Европейская экономическая комиссия

Всемирный форум для согласования правил в области транспортных средств

**Ход разработки новых глобальных
технических правил (гтп) и поправок
к введенным глобальным техническим
правилам (гтп) – гтп № 2 (выбросы
загрязняющих веществ мотоциклами)**

Разрешение на разработку поправок к гтп № 2 (выбросы загрязняющих веществ мотоциклами)

Рис. А13-1: Пример схемы переключения передач

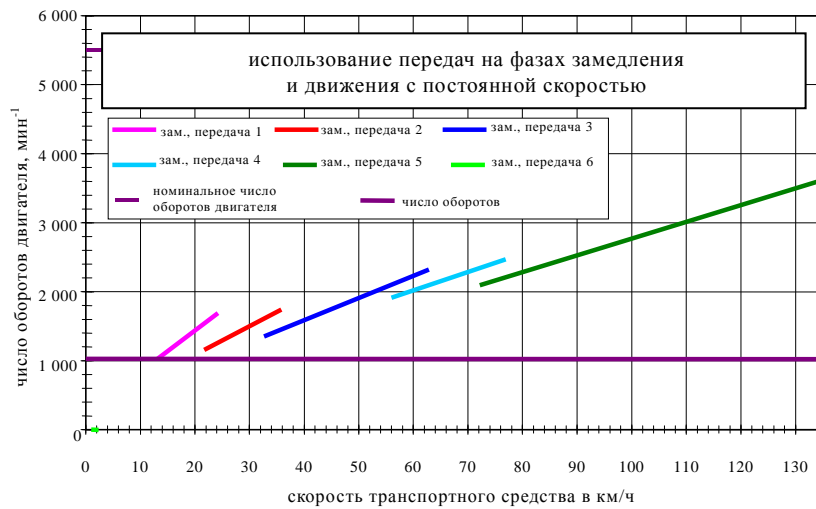
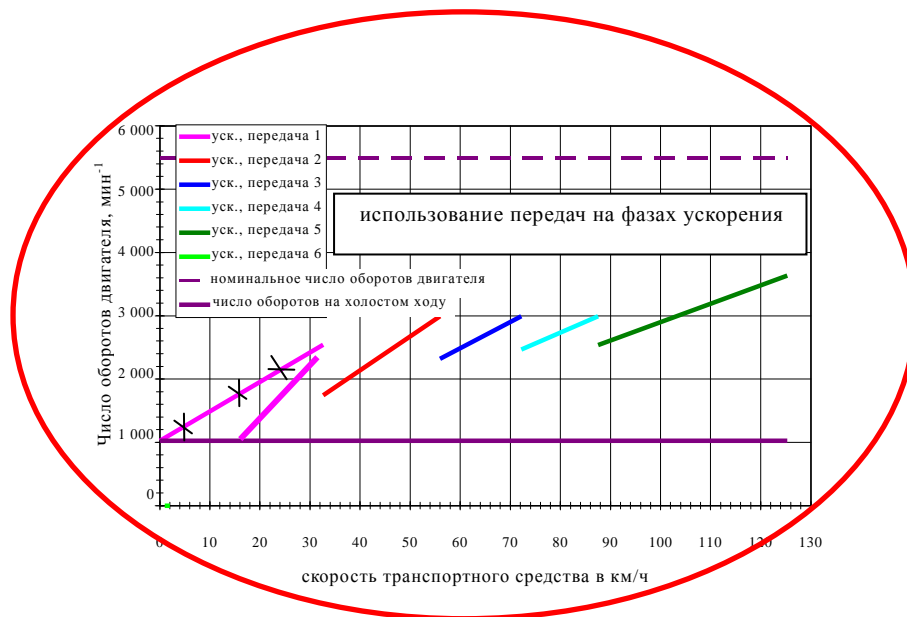
Приложение 13, пункт 1, рис. А13-1, исправить линию для "уск., передача 1" на верхнем рисунке, иллюстрирующем "использование передач на фазах ускорения", следующим образом.
